PROJET EOLIEN DE NONGEE 2

REPONSE A L'AVIS DE LA MRAe

PE DE NONGEE 2

La Mission régionale d'autorité environnementale (MRAe) a émis le 27 juin 2022 un avis relatif à cette demande d'autorisation environnementale.

Figure 4 - Tracés probables du raccordement électrique externe au regard des enjeux environnementaux

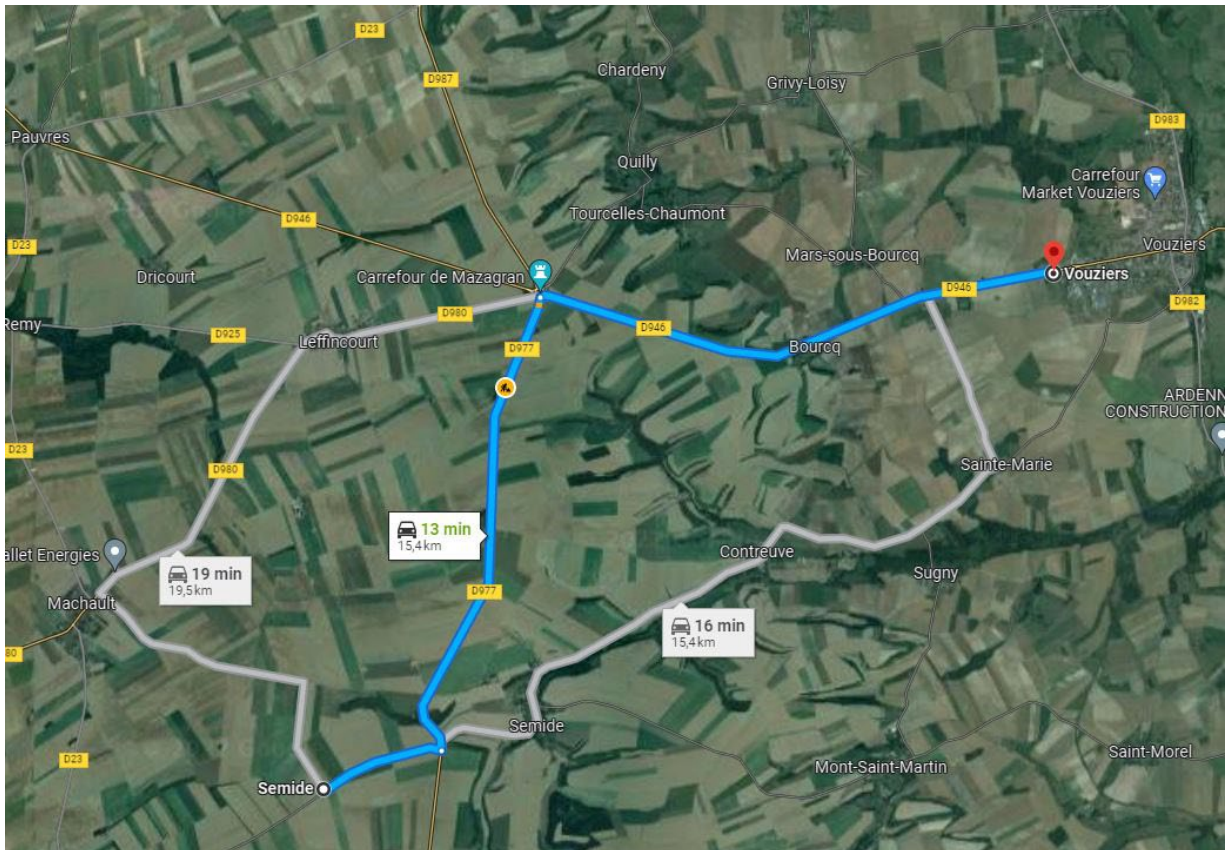
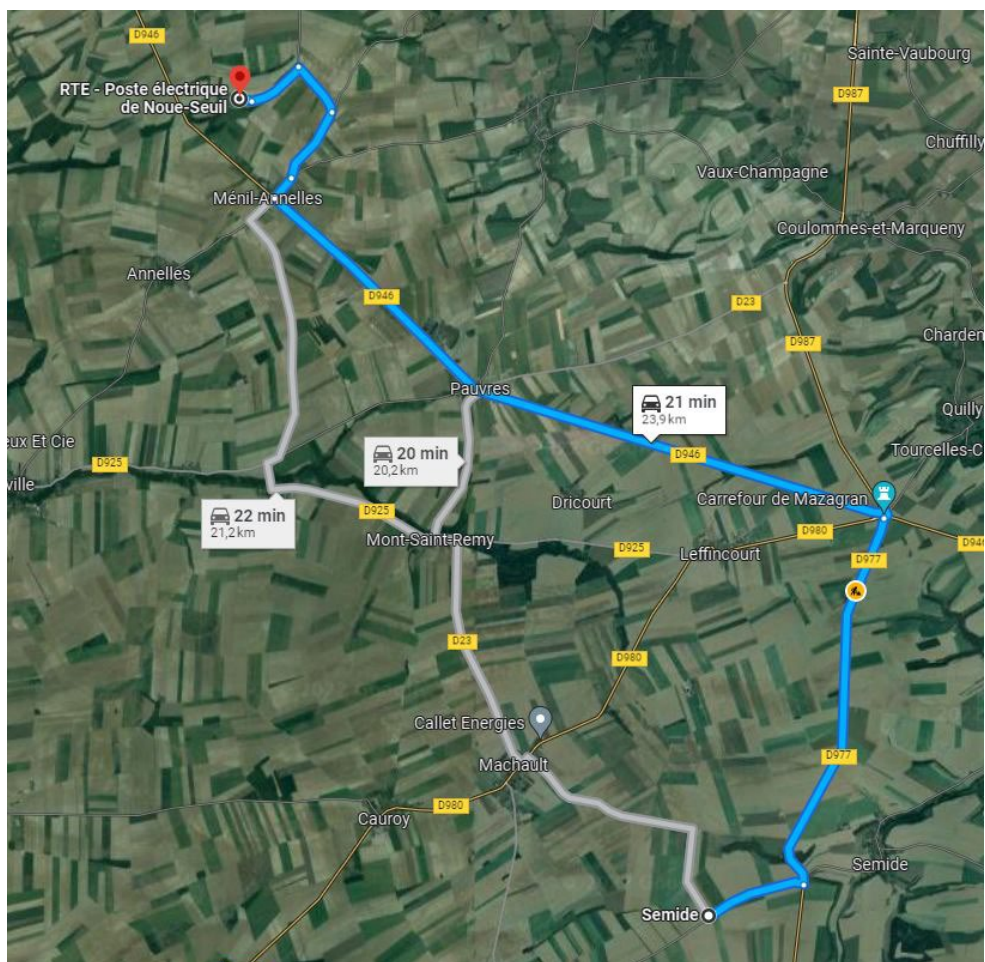
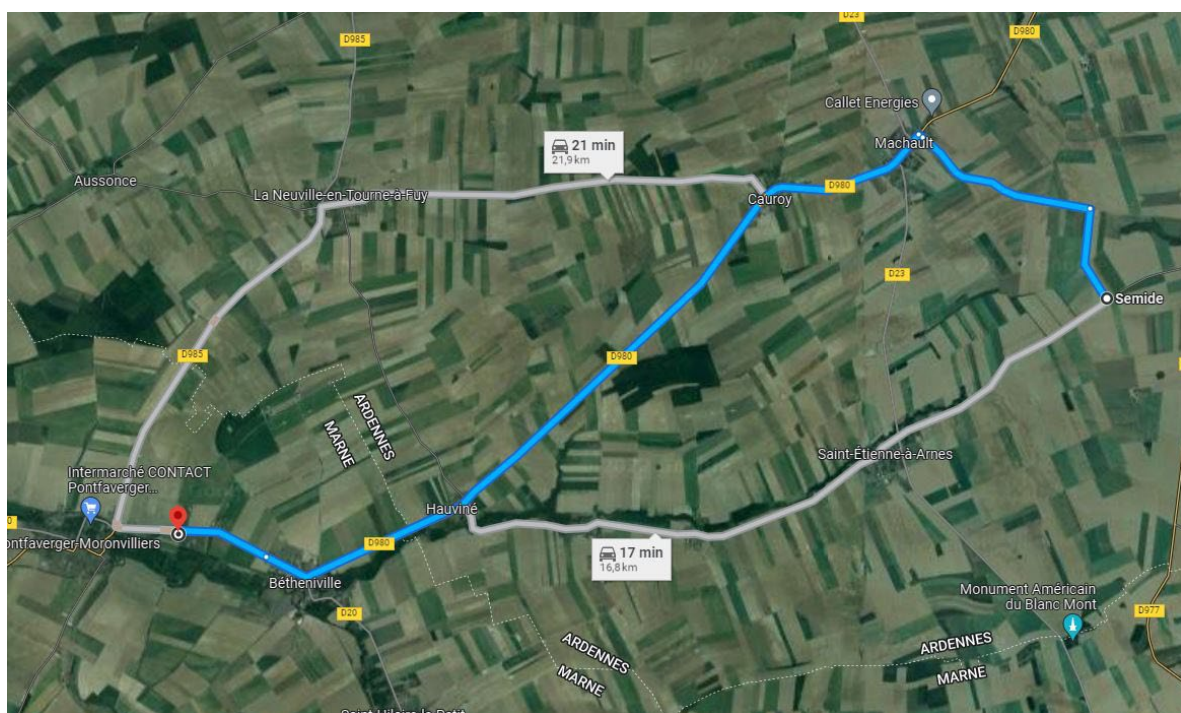
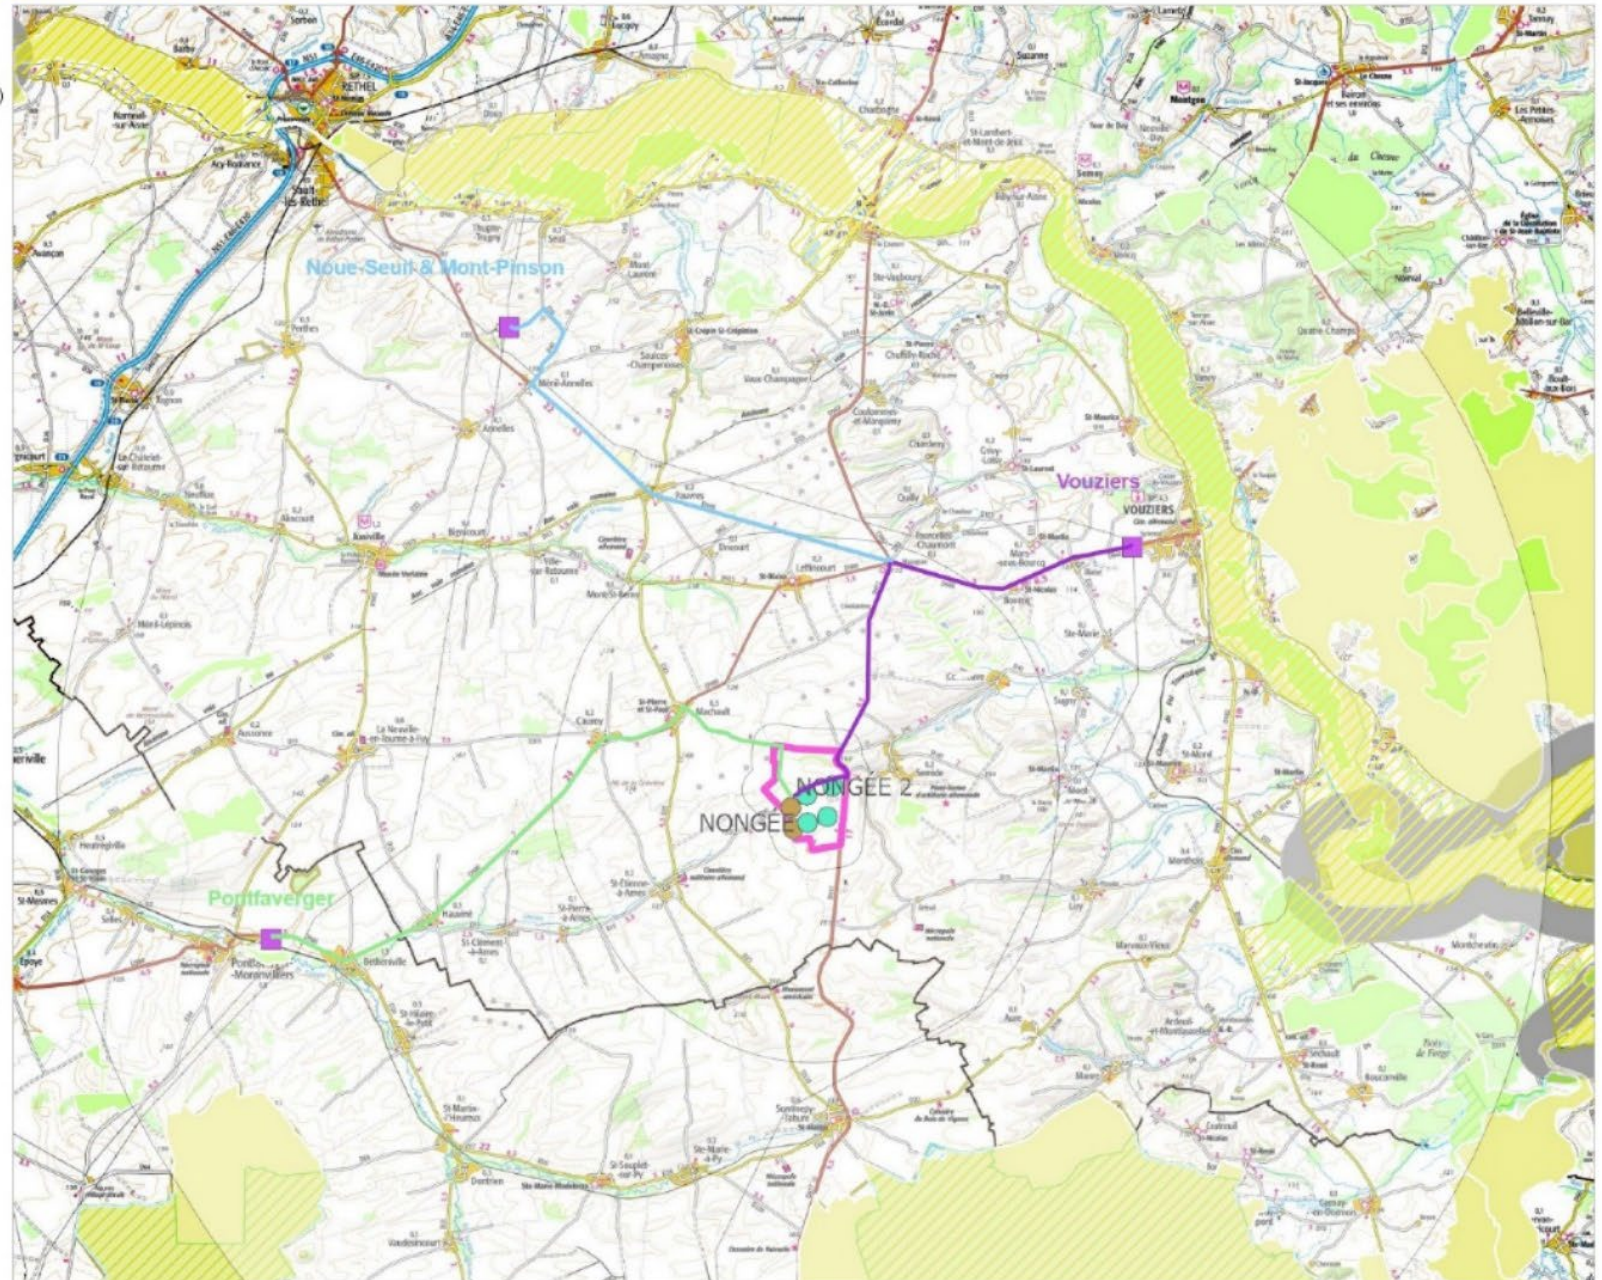
L'Ae recommande ainsi au pétitionnaire de :

- évaluer les impacts prévisibles de ce raccordement au vu des informations disponibles, en particulier de déterminer si des espaces à enjeux seraient concernés par des travaux de raccordement et si des créations de lignes aériennes seraient nécessaires ;
- étendre l'étude d'impact au raccordement du projet au réseau électrique afin d'identifier, parmi les solutions possibles de raccordement, laquelle aura le moins d'incidence sur l'environnement.

Comme expliqué par la MRAe, le choix du poste source de distribution (ENEDIS ou régie locale d'électricité) ainsi que celui du tracé du raccordement électrique est fait par le gestionnaire local du réseau électrique, et le pétitionnaire ne peut donc pas s'engager sur un tracé précis. En effet, il a uniquement la charge de la maîtrise d'ouvrage du raccordement interne, c'est-à-dire du parc éolien jusqu'au poste de livraison.

Le porteur de projet tient donc à souligner qu'il n'est pas envisagé le poste source de Vouziers, localisé à 14,5 km par la route du poste de livraison du projet > plus qu'un autre situé à proximité du projet. Pour rappel, plusieurs postes ont été identifiés dans le dossier d'autorisation environnementale (voir Tableau 1). Ils pourraient tous être une option de raccordement, sans présager du choix du tracé et du poste source qui serait pris par le gestionnaire de réseau.

Pour les 4 postes sources ciblés, 3 tracés < probables > peuvent être dessinés, celui menant à au poste de Noue-Seuil étant similaire à celui menant au poste de Mont-Pinson. Ils sont présentés ci-après avec les itinéraires a priori privilégiés en bleu, pour des raisons liées aux enjeux physiques, humains, environnementaux et/ou paysagers (voir les justifications dans les parties suivantes).

Aucuns des tracés de raccordement ne recoupent une Zone Naturelle d'Intérêt Reconnue sur son trajet que cela soit des ZNIEFF ou des espaces Natura 2000 (voir Figure 4). Ils n'exerceront alors aucune influence sur les habitats et espèces de ces zones d'importances.

A noter que le tracé alternatif menant à Pontfaverger présenté en Figure 3 passant par Saint-Etienne-à-Arnes n'a pas été privilégié car traversant davantage de bourgs mais aussi pour éviter, d'un point de vue environnemental et paysager, de longer la rivière de l'Arnes sur toute sa longueur.

Pour tracer les options de raccordement du poste de livraison du projet de Nongée 2 à 4 postes sources différents dont 2 côte à côte (Vouziers, Noue-Seuil / Mont-Pinson, et Pontfaverger), 3 tracés dits « privilégiés » ont été choisis parmi la multitude de chemins existants dans chacun des cas.

Au regard des différentes caractéristiques des tracés étudiés et en considérant les capacités des postes similaires (en l'attente d'augmentation des capacités d'accueil en travail dans le projet de S3REnR), il n'apparaît qu'aucun des trois tracés potentiels envisagés n'aura d'impact significatif sur l'environnement.

Figure 5 - Illustration du scénario énergétique de la Région Grand Est en 2050

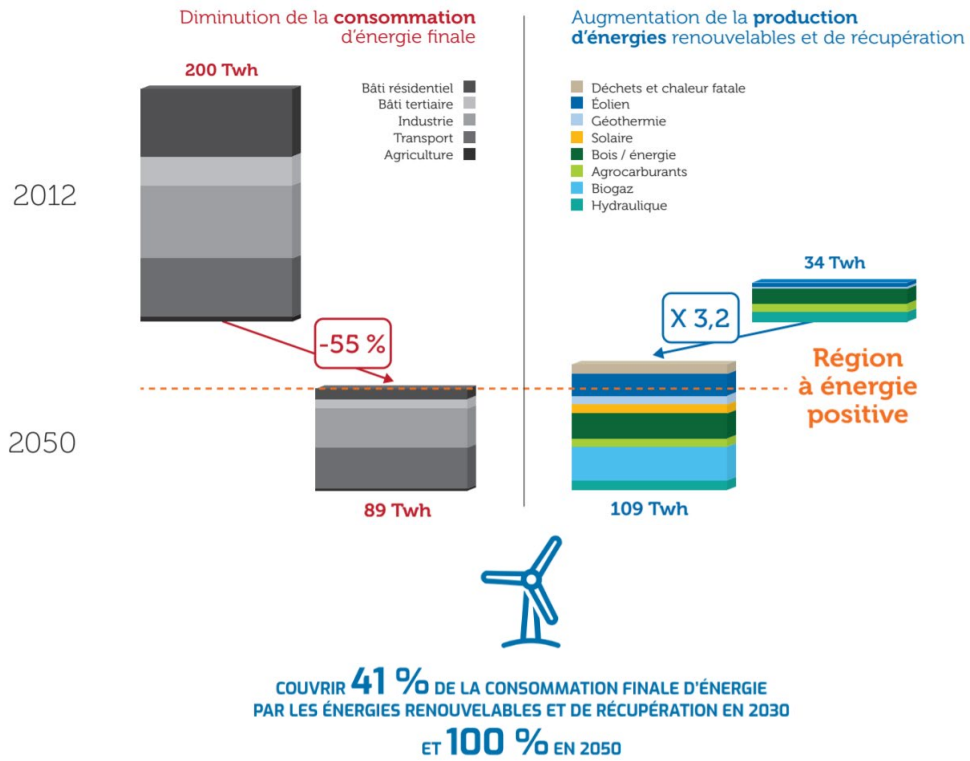
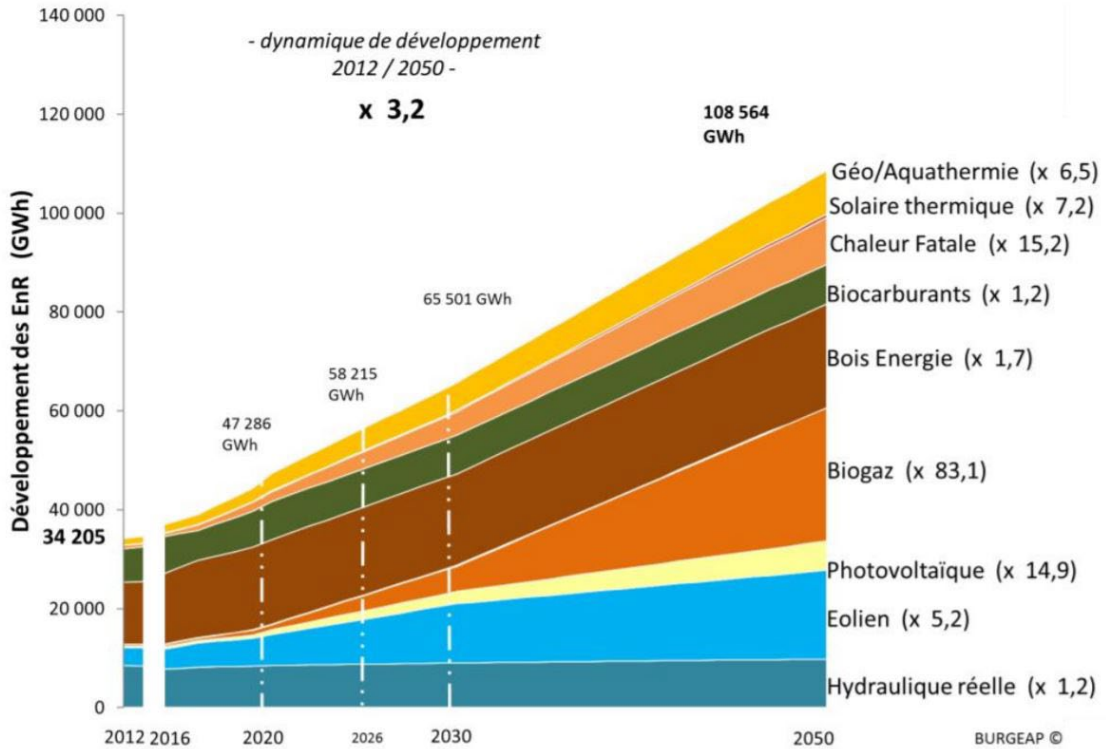
L'Ae recommande au pétitionnaire d'approfondir la démonstration de l'articulation de son projet avec le SRADDET Grand Est, en particulier avec sa règle n°5 qui indique qu'il convient de « développer la production d'énergie éolienne sur le territoire dans le respect de la fonctionnalité des milieux et de la qualité paysagère ».

Par ailleurs, la règle n°5 du SRADDET Grand Est est énoncée de la manière suivante : « *Favoriser le développement des énergies renouvelables et de récupération en tenant compte du potentiel local des filières existantes, émergentes et d'avenir, dans le respect des usages et des fonctionnalités des milieux forestiers, naturels et agricoles ainsi que des patrimoines et de la qualité paysagère.* »

Le projet éolien de Nongée 2 participe au développement des énergies renouvelables avec la construction de son parc de 2 éoliennes. De plus, le secteur ne présente pas de contrainte paysagère majeure, s'insérant en extension d'un contexte éolien déjà marqué. De même, le site ne se situe pas en milieu forestier, et les milieux naturels et agricoles alentours ne présentent pas d'enjeux particuliers. Les mesures de la séquence ERC assurent le respect des usages et fonctionnalités de ces milieux.
